Изменения 05.12.20

Регулировка высоты закрытия штампа.

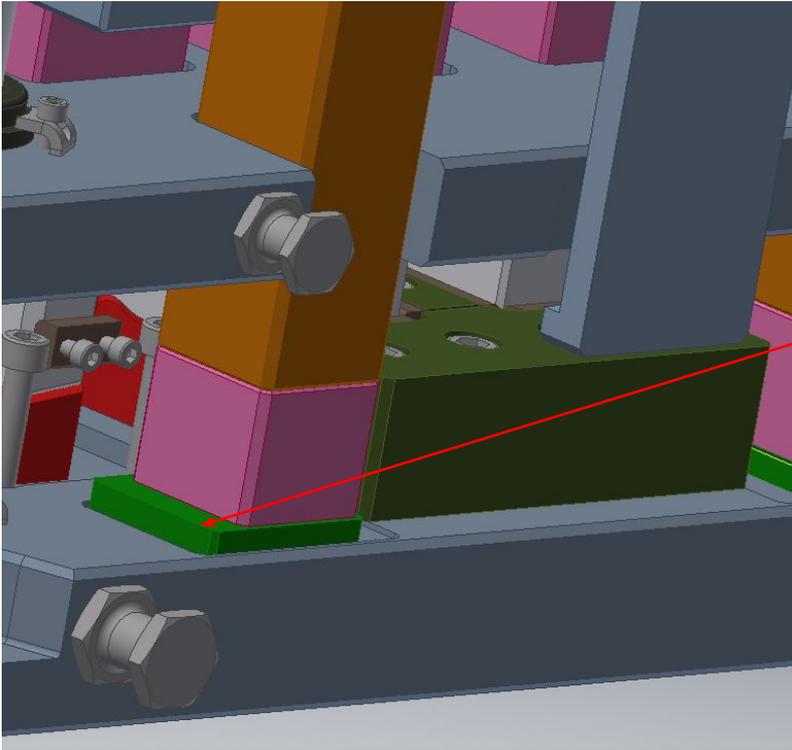
Убрать клиновую систему регулировки

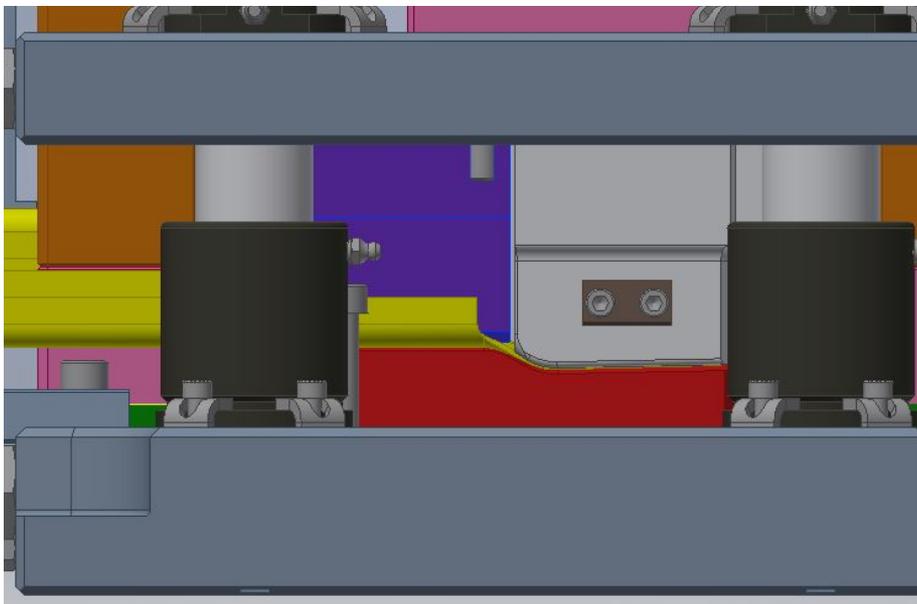
Ввести регулировочные пластины
Толщиной 10-15мм.

Для каждого ограничителя при
Изготовлении предусмотреть по
10

Регулировочных пластин с
шагом 0,1мм.

Отклонение регулировки
выбрать $\pm 0,5$ мм от идеального
состояния ММ.
